# Masserie Salentine S.r.l. Società Agricola

**OGGETTO: [ID 7886] Progetto di un impianto eolico composto da 10 aerogeneratori per una potenza pari a 60 MW, da ubicarsi nel territorio comunale di Salice Salentino (LE), Veglie (LE), con opere accessorie ricadenti anche nei territori di Avetrana (TA), San Pancrazio Salentino (BR) ed Erchie (BR)**

*Osservazioni del Pubblico:* **OSSERVAZIONI ALLA DOCUMENTAZIONE INTEGRATIVA DEPOSITATA IN DATA 6 LUGLIO 2023 PER LA PARTECIPAZIONE DEL PUBBLICO**

- Legenda**
- Aerogeneratori
  - Distanza aerogeneratori (510 m) pari a 3 volte il diametro del rotore (170 m)
  - Area di analisi - Terreno di proprietà della Masserie Salentine S.r.l. Società Agricola

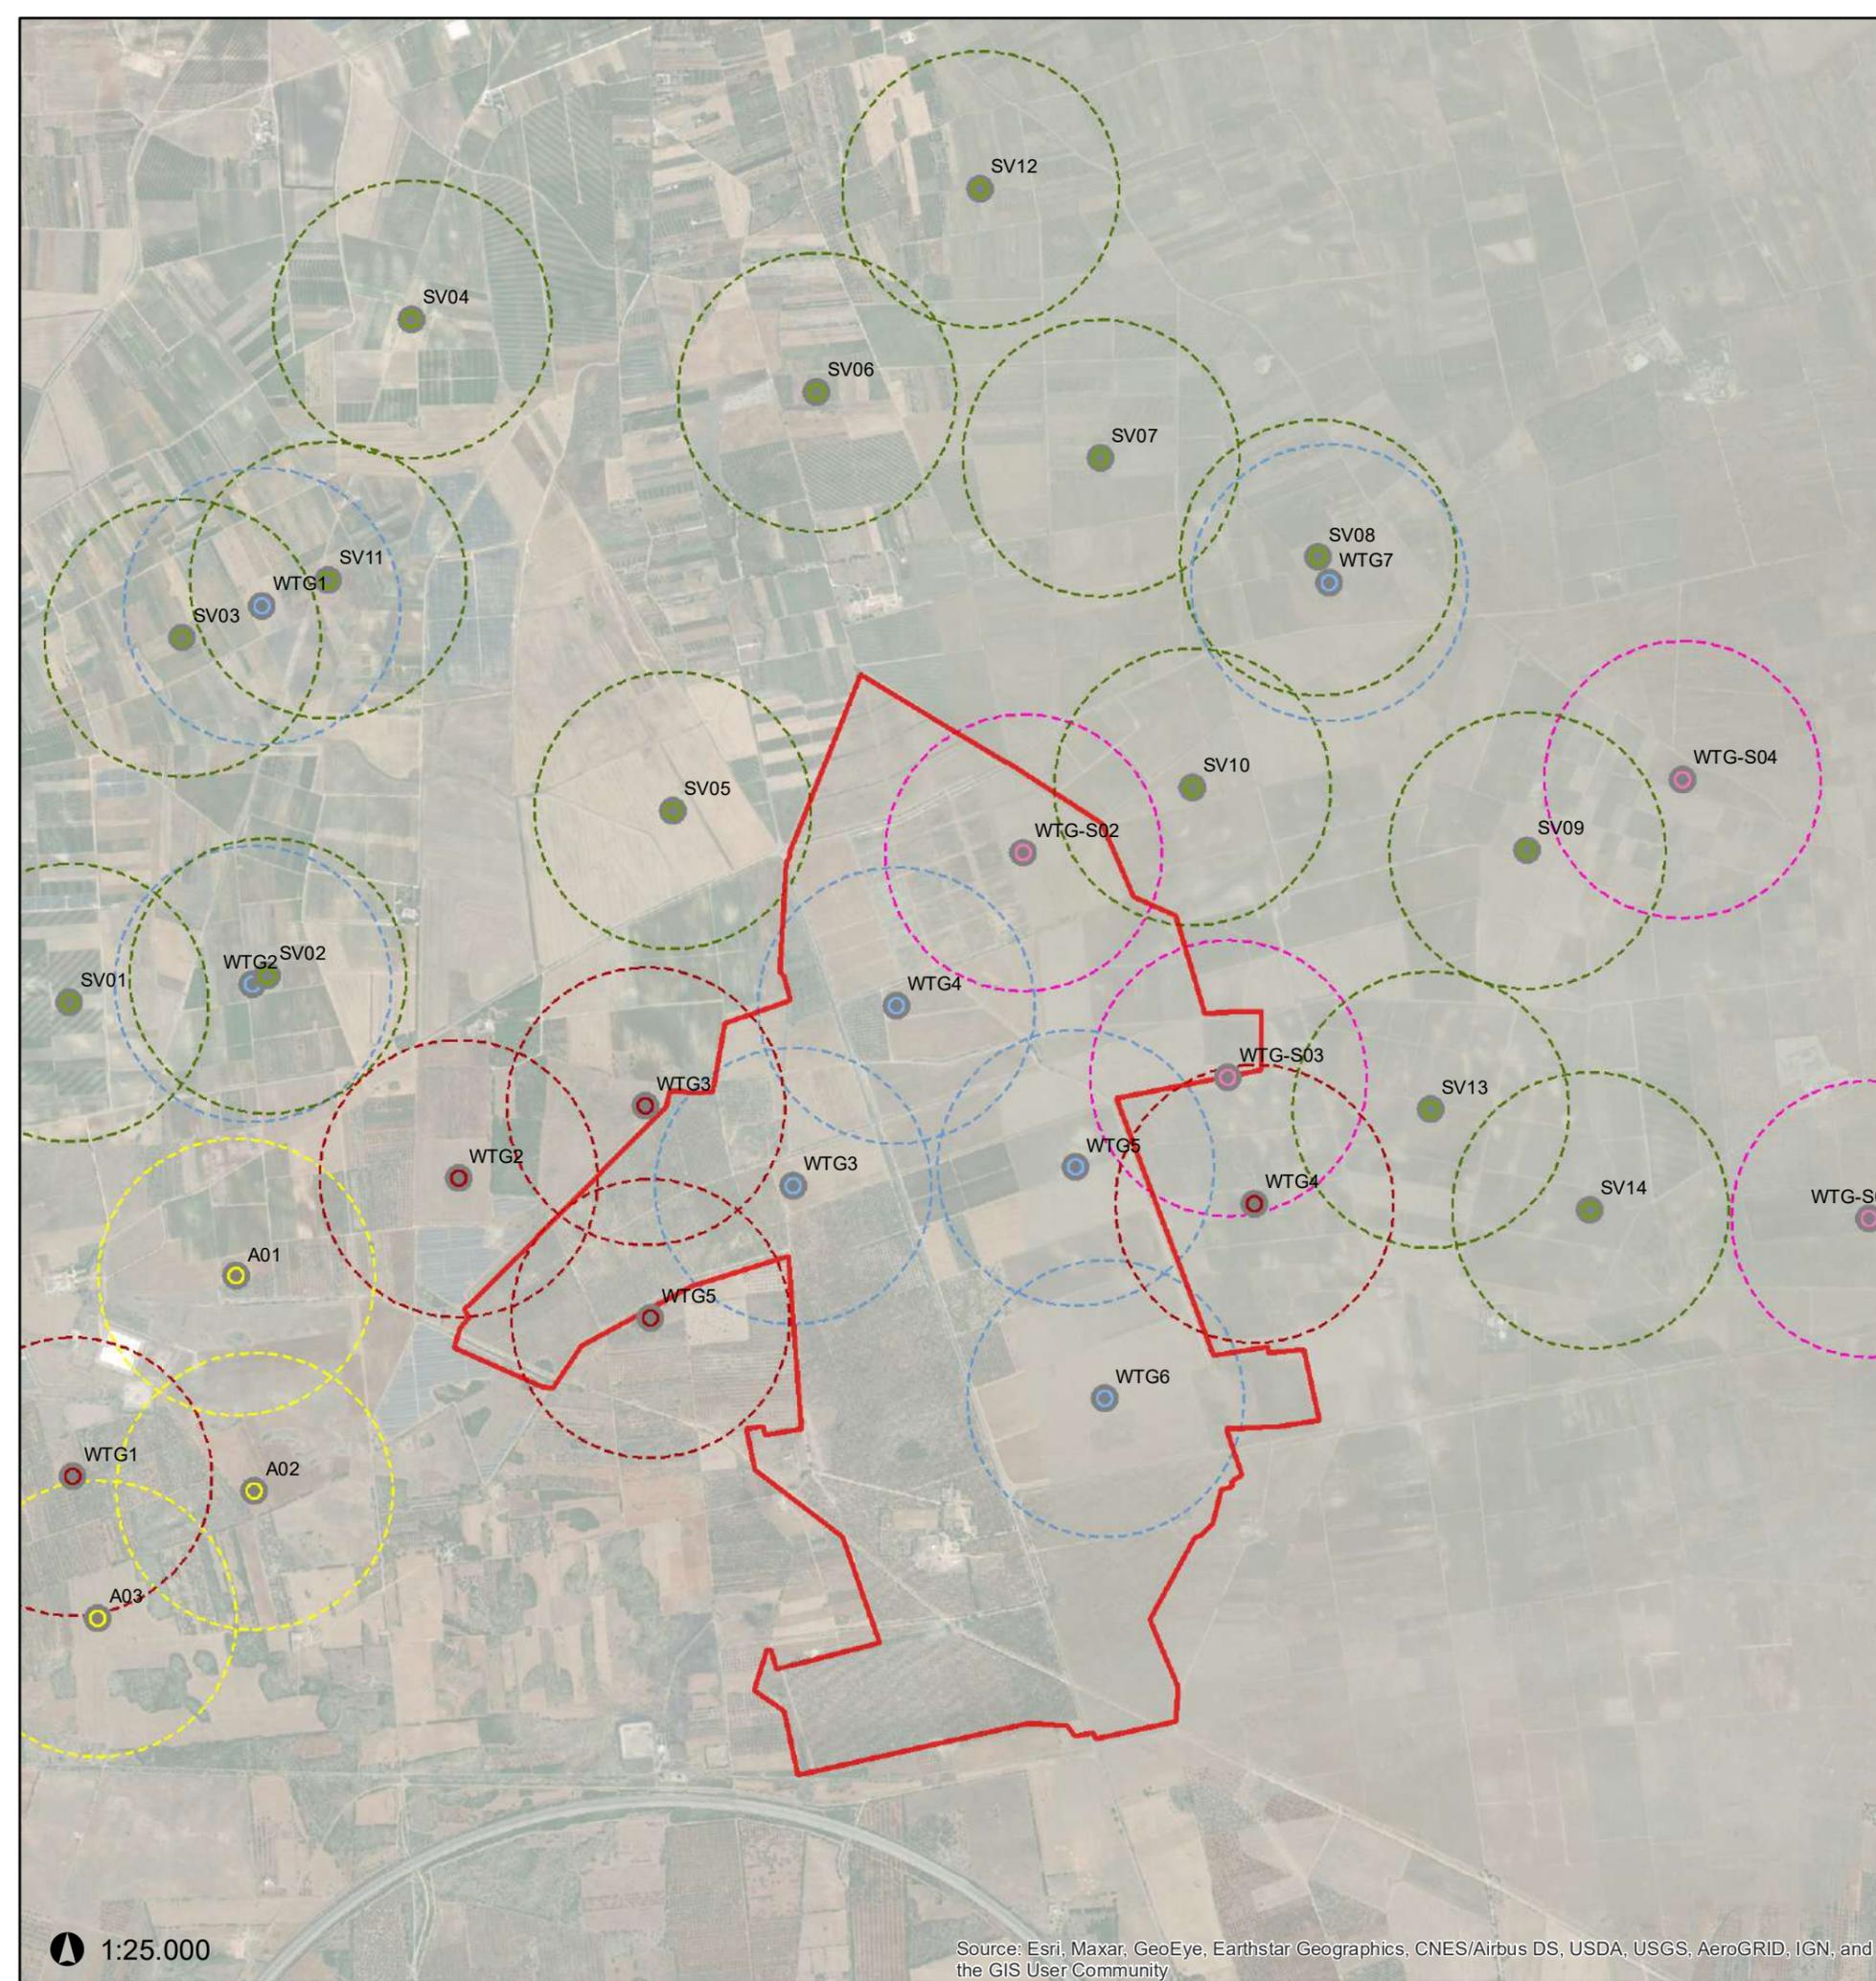
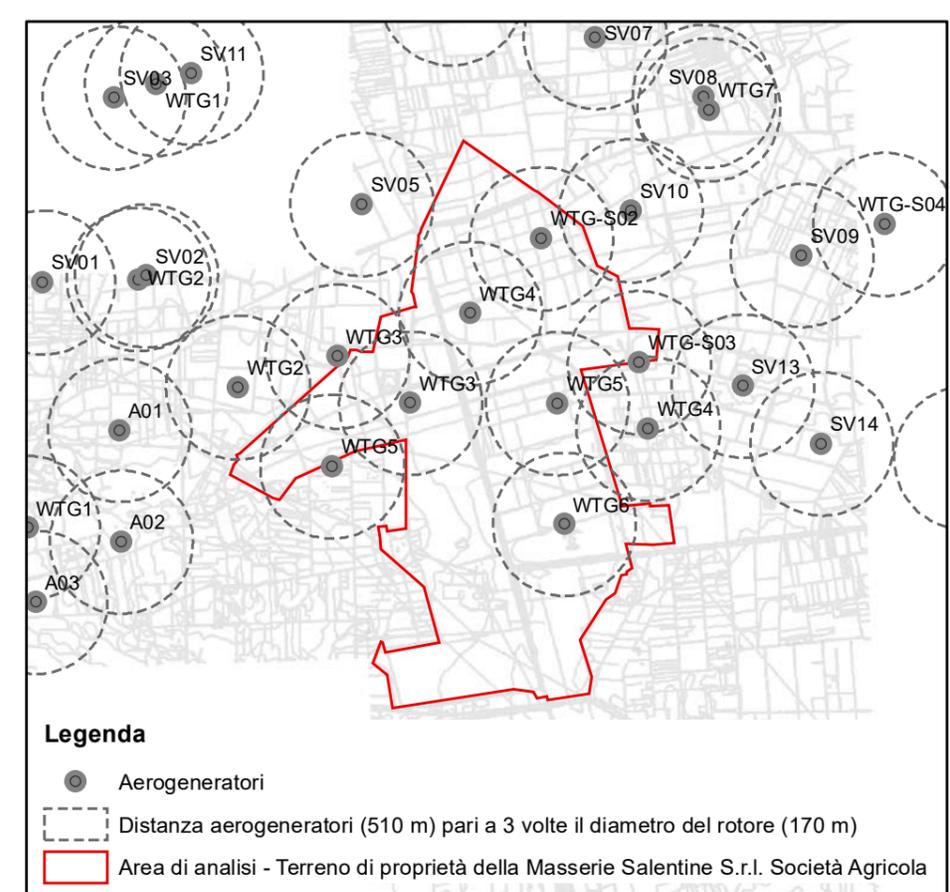
- ad una distanza inferiore a 3 volte il diametro (510 metri) (cfr. All. 7);
  - ad una distanza inferiore a 5 volte il diametro (850 metri) (cfr. All. 8);

- in due casi le aree spazzate dagli aerogeneratori sono sovrapposte, per cui gli aerogeneratori, se realizzati, si dovrebbero scontrare (ad esempio: gli aerogeneratori SV02 – WTG2 e SV08 – WTG7); e, ancora,

- in altri casi la distanza tra le aree spazzate dalle pale, pari a circa 100-150 metri, non è assolutamente compatibile sul piano tecnico (ad esempio: gli aerogeneratori SV03 - WTG1 - SV11) (cfr. cit. All.ti 7, 8, 9 e 10).

- Legenda**
- Aerogeneratori
  - Distanza aerogeneratori (850 m) pari a 5 volte il diametro del rotore (170 m)
  - Area di analisi - Terreno di proprietà della Masserie Salentine S.r.l. Società Agricola

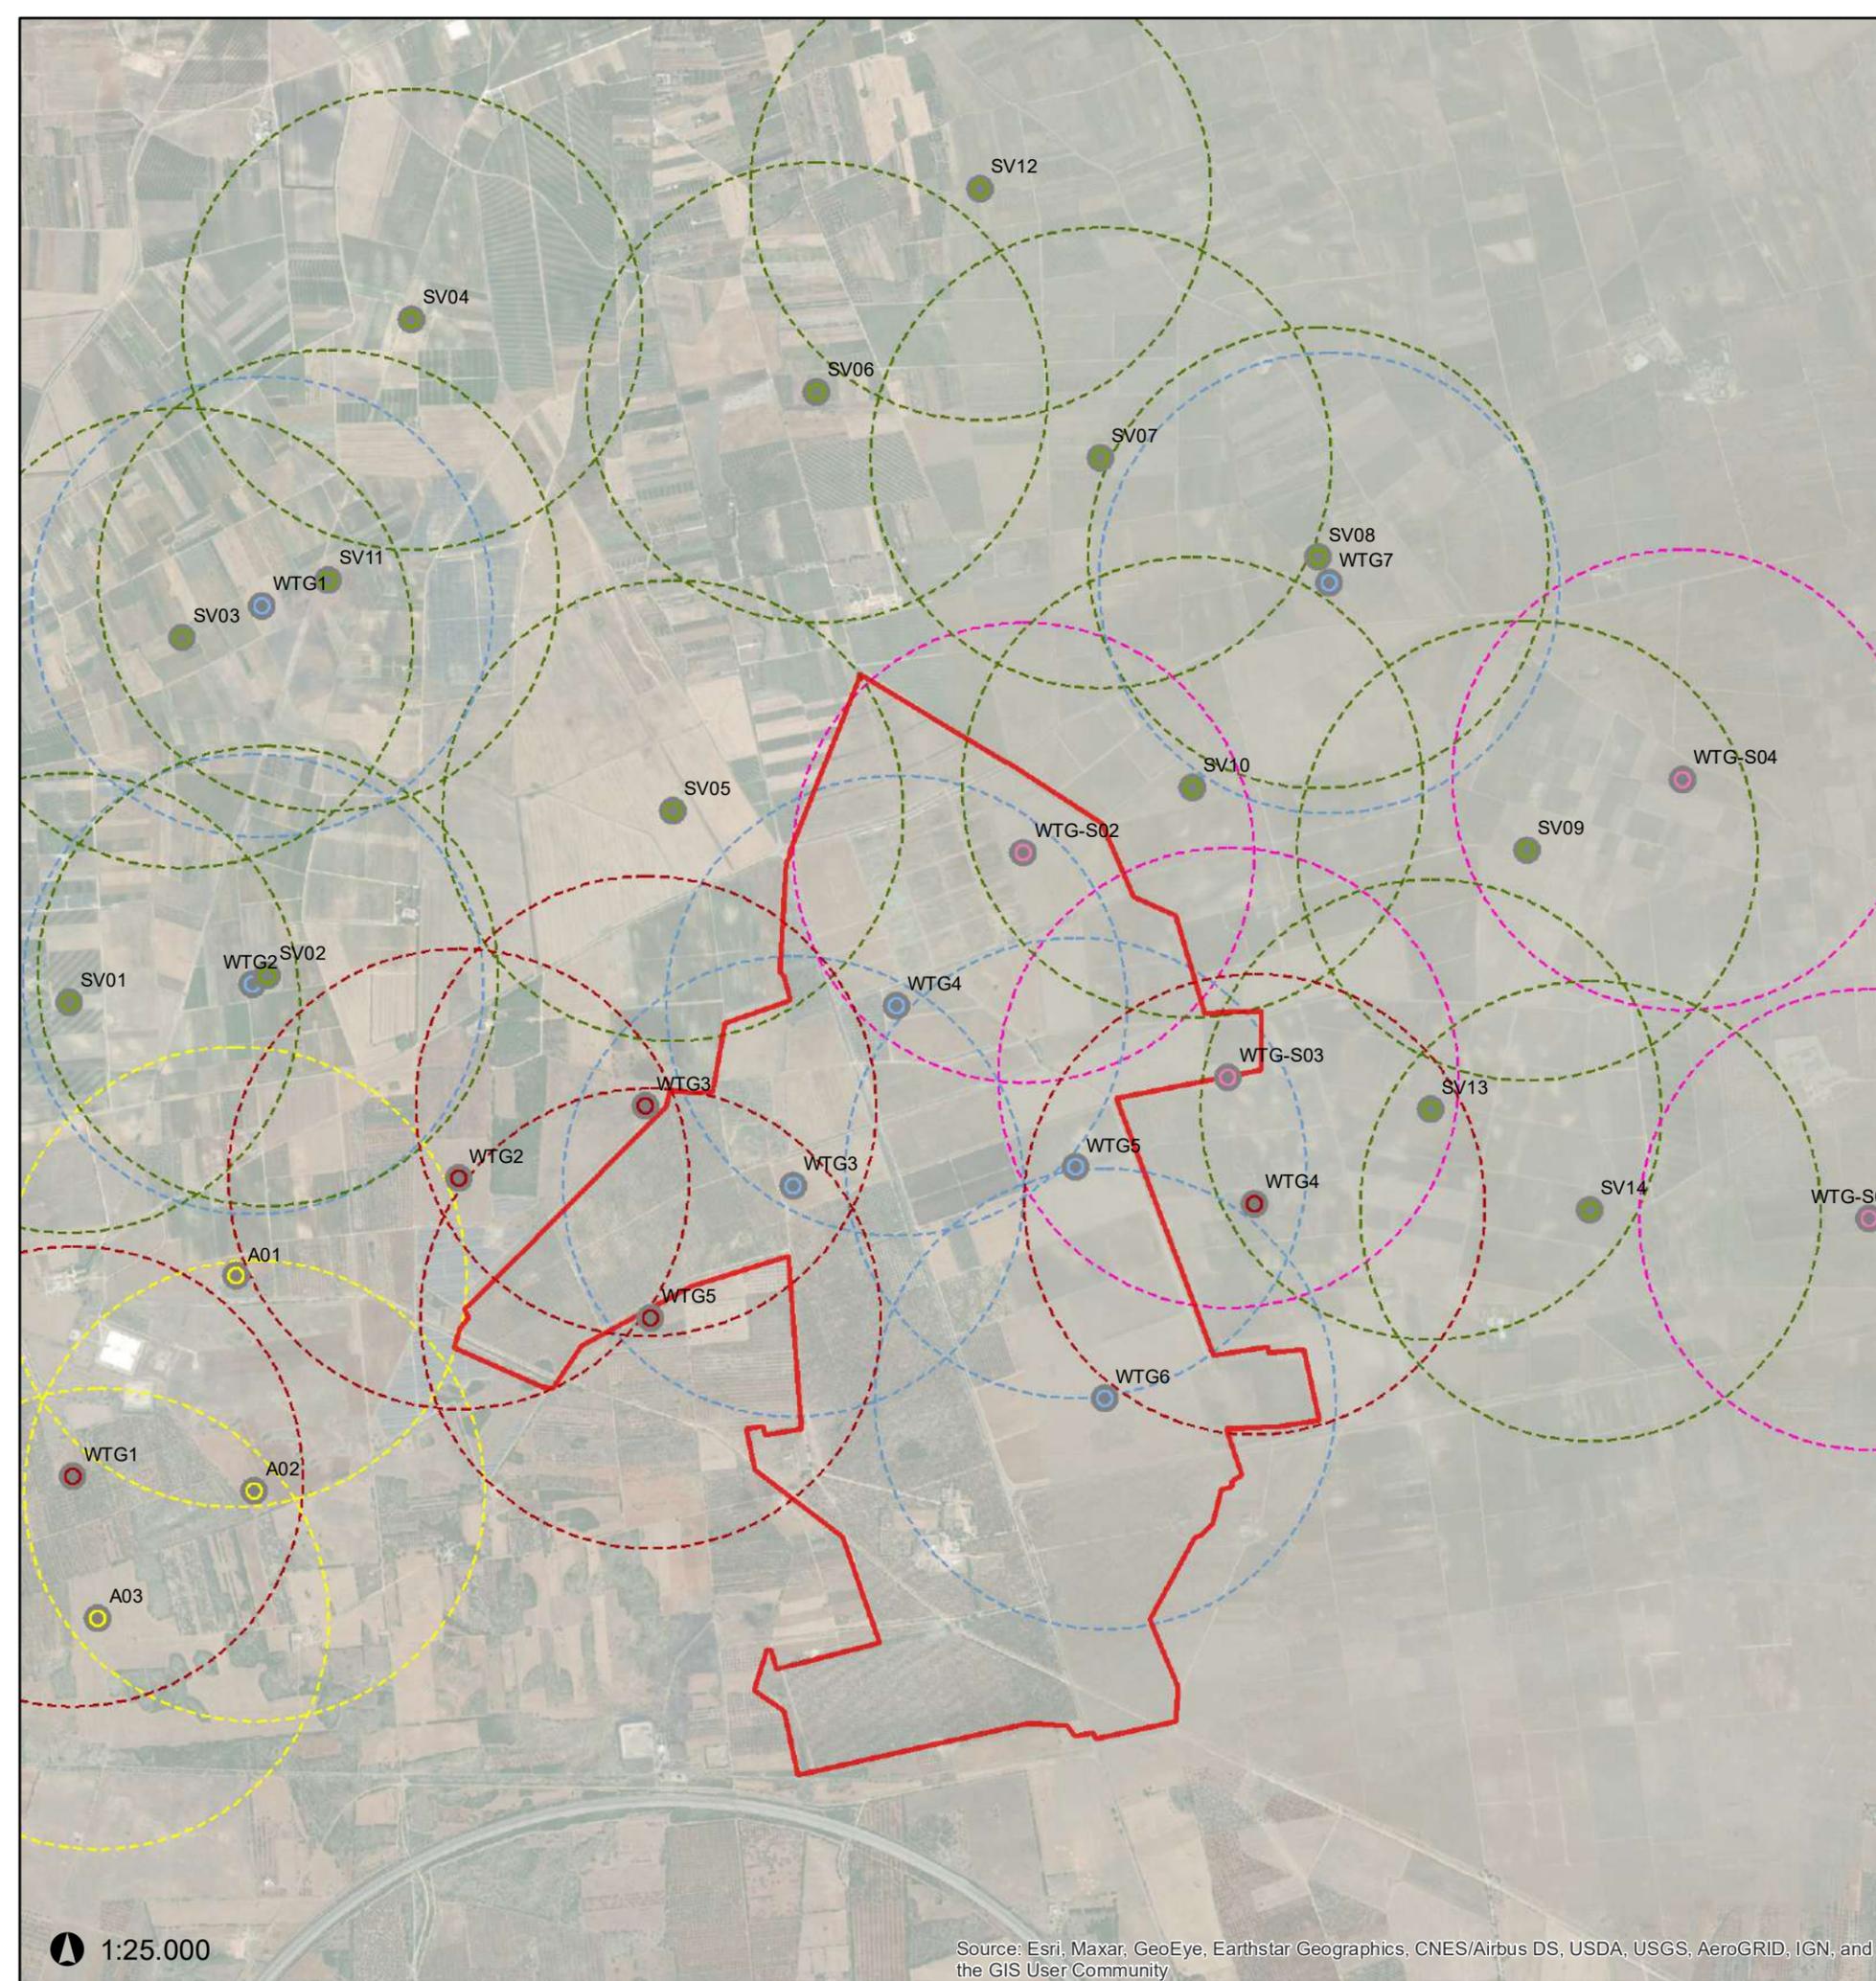
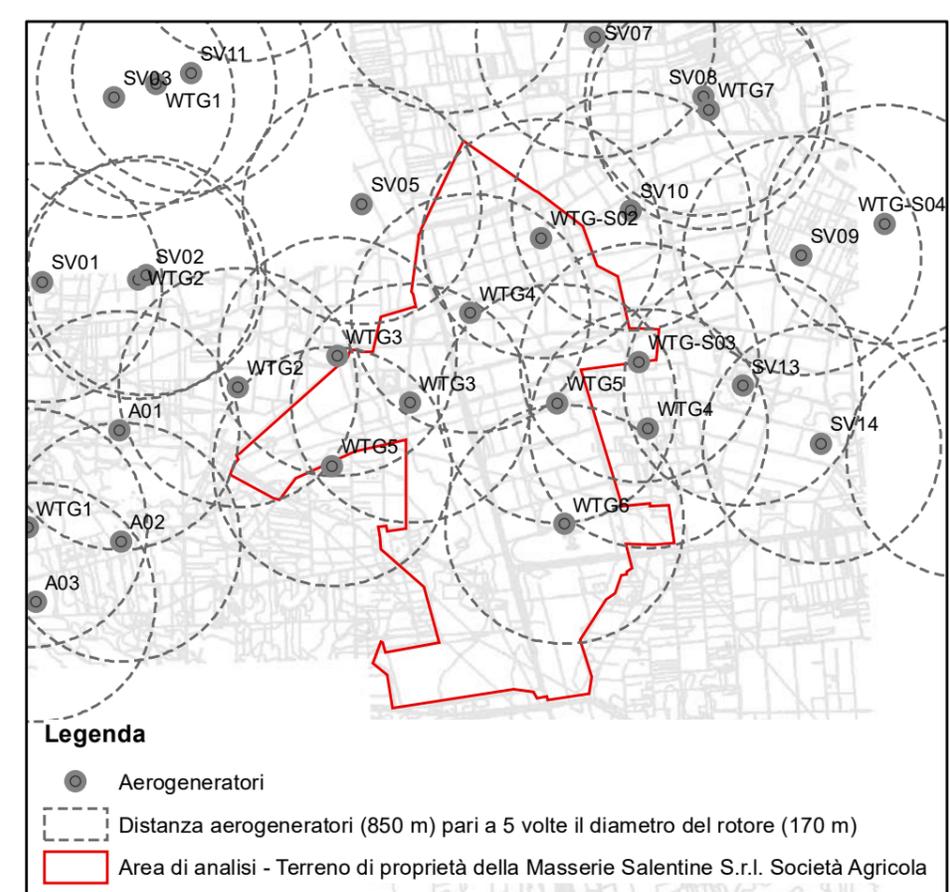
- ad una distanza inferiore a 3 volte il diametro (510 metri) e ad una distanza inferiore a 5 volte il diametro (850 metri) (cfr. All. 9);
  - ad una distanza inferiore a 7 volte il diametro (1.190 metri) (cfr. All. 10); e
